Сто сорок девятая сессия

**Соглашение 1958 года - Рассмотрение проектов
поправок к действующим правилам: Предложение
по поправкам серии 03 к Правилам № 107
(Транспортные средства категории M₂ и M₃)**

Представлено Рабочей группой по общим предписаниям, касающимся безопасности*

Образец А

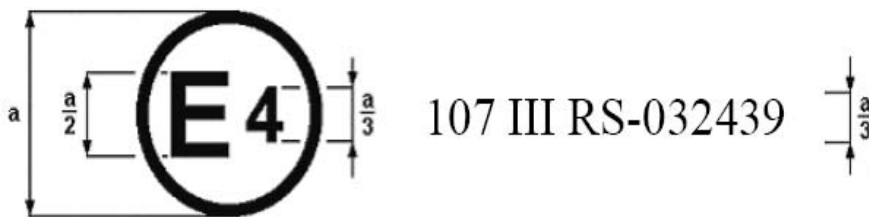
Приложение 2 изменить следующим образом:

Приведенный выше знак официального утверждения, проставленный на транспортном средстве, указывает, что данный тип транспортного средства был официально утвержден в Нидерландах (Е 4) для класса III в отношении его конструктивных особенностей на основании Правил № 107 под номером официального утверждения 032439. Номер официального утверждения указывает, что официальное утверждение было предоставлено в соответствии с требованиями Правил № 107 с поправками серии 03.

Образец В

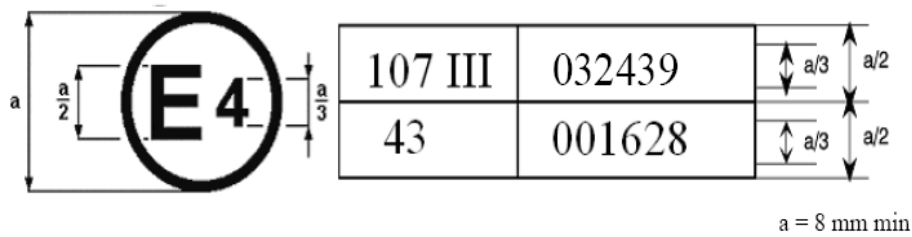
Приведенный выше знак официального утверждения, проставленный на транспортном средстве, указывает, что данный тип транспортного средства был официально утвержден в Нидерландах (E 4) на основании правил № 107 и 43* . Первые две цифры номера официального утверждения указывают, что в момент предоставления соответствующих официальных утверждений Правила № 107 включали поправки серии 03, а Правила № 43 были в их первоначальном варианте.
